IEC 60061-1
Amendment 58 to edition 3.0 2018-08

LAMP CAPS AND HOLDERS TOGETHER WITH
GAUGES FOR THE CONTROL OF
INTERCHANGEABILITY AND SAFETY –

Part 1: Lamp caps

C O R R I G E N D U M 1

Figure 2

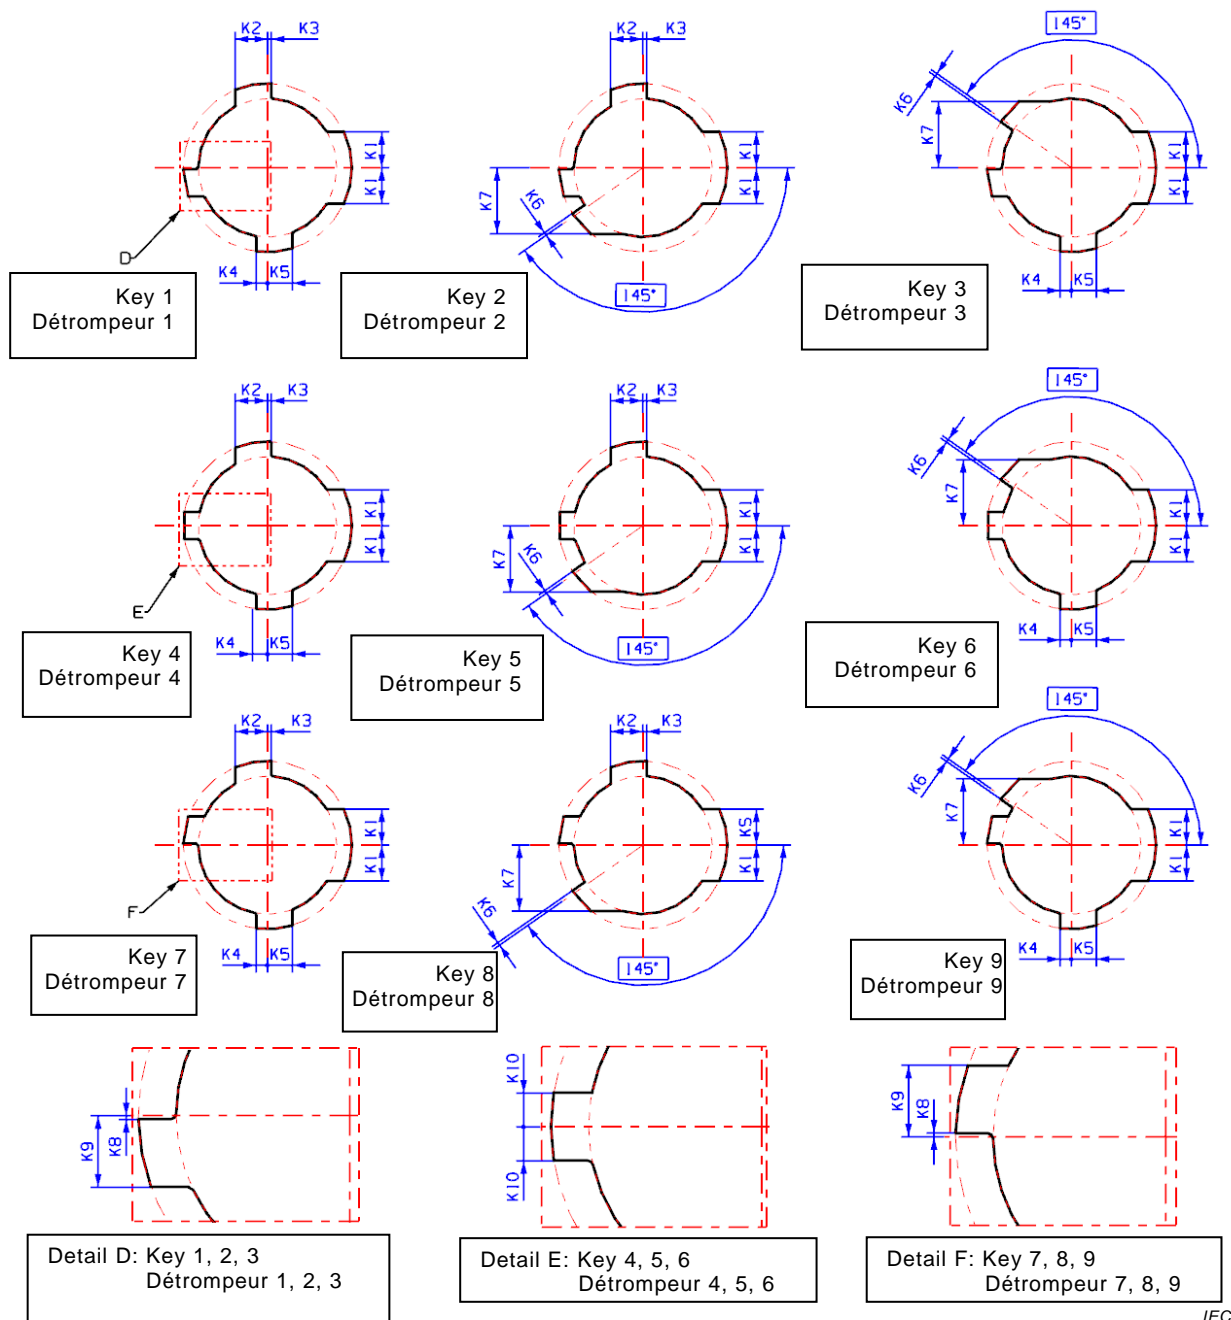
Replace Figure 2 with the following new Figure 2 (addition of dimension K9 in Detail D: Key 1, 2, 3, Détrompeur 1, 2, 3):
